OBJET : *Permis de construire n° PC 69266 13 00047*
Permis de construire n° PC 69266 13 00048

SLC PITANCE SA – 56, rue Frédéric Fays – 69100 VILLEURBANNE

DEPARTEMENT DU RHONE
Anciens établissements VALLET à VILLEURBANNE
Rapport de l'inspecteur de l'environnement

FIGURE 8 : CARTOGRAPHIE DES CONTAMINATIONS

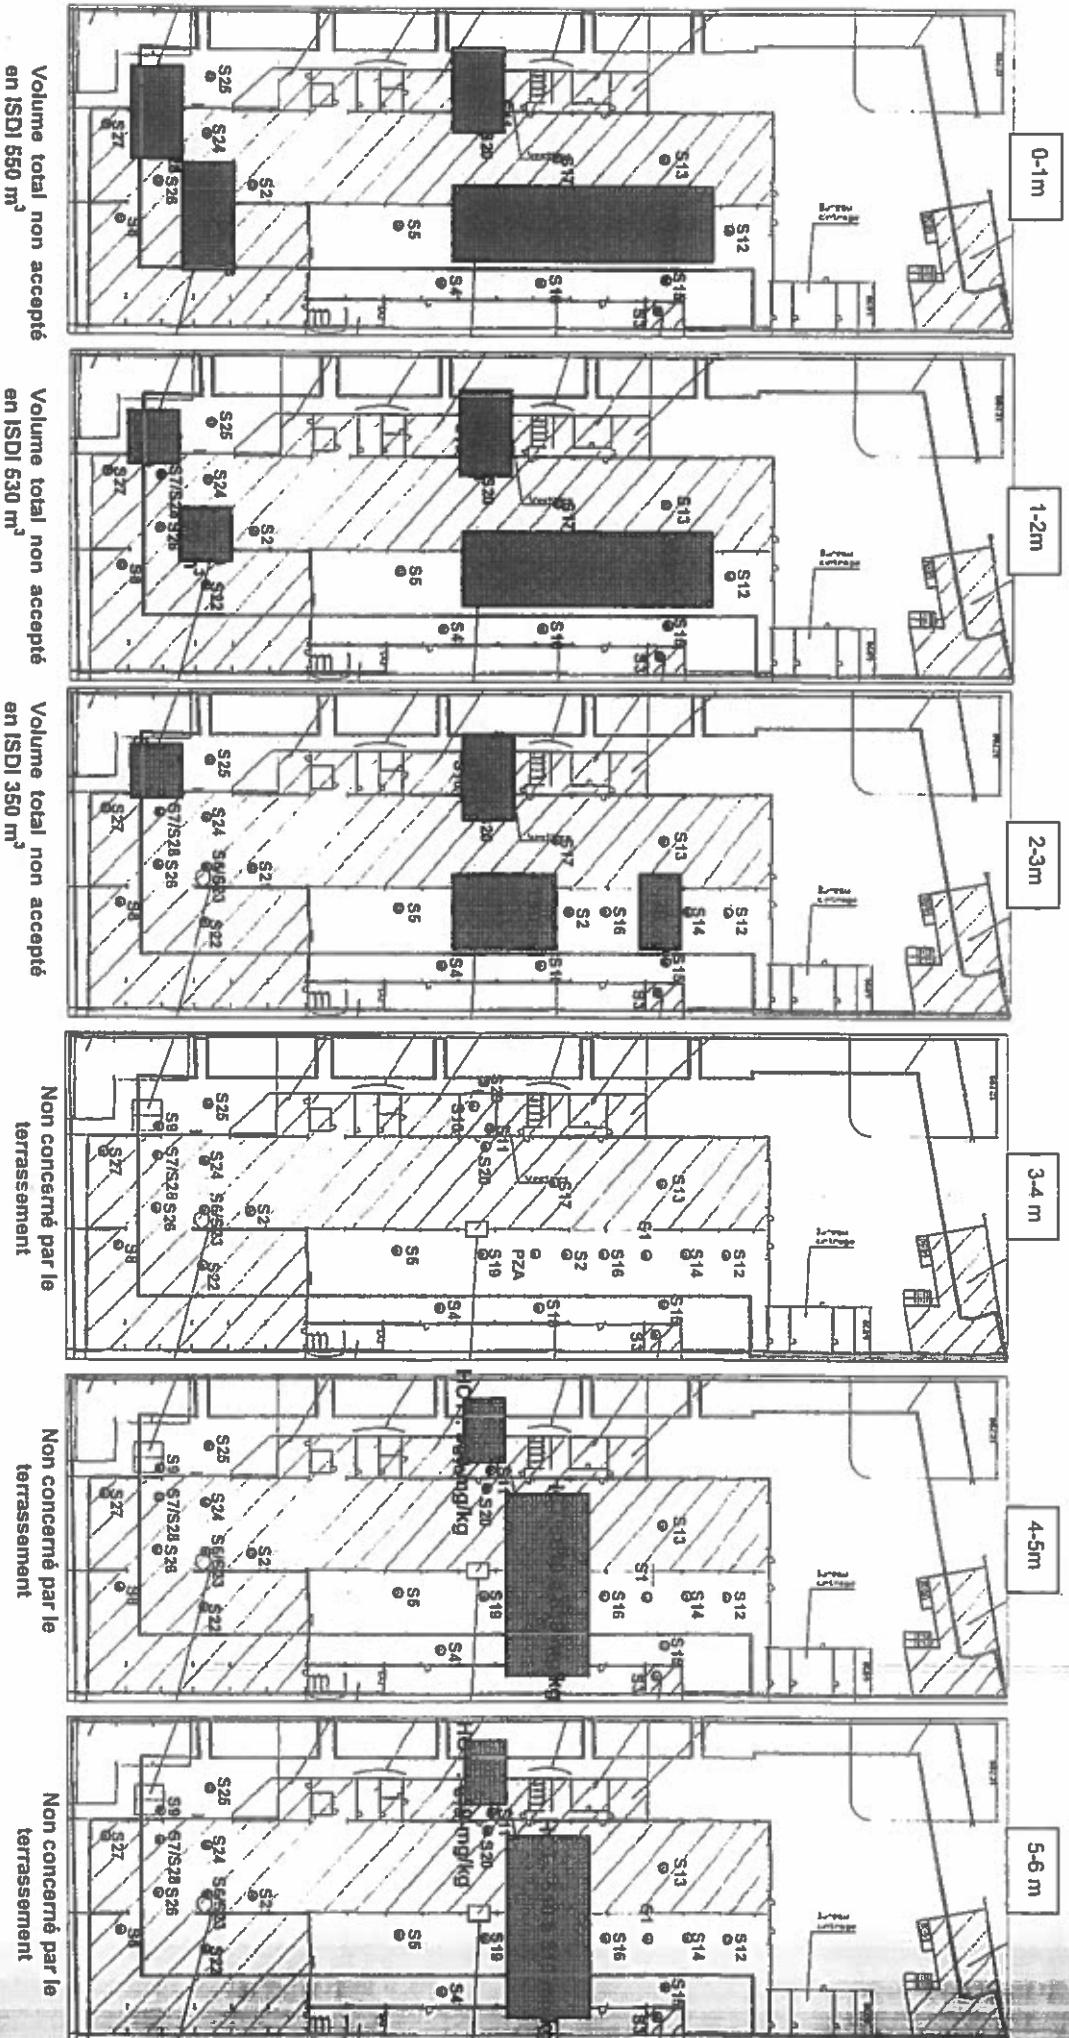
Le choix de la technique de traitement n'appelle pas de remarque. Les terres autour du point S11 (0-3m) devront être purgées et éliminées en filière autre que ISDI (conformément à la carte intitulée : cartographie des contaminations présentée en annexe 1).

- les terres autour du point S11 (0-3m) devront être purgées et éliminées en filière autre que ISDI (conformément à la carte intitulée : cartographie des contaminations présentée en annexe 1).

- les terres autour du point S11 (0-3m) seront purgées et éliminées en filière autre que ISD (conformément à la carte intitulée : cartographie des contaminations).
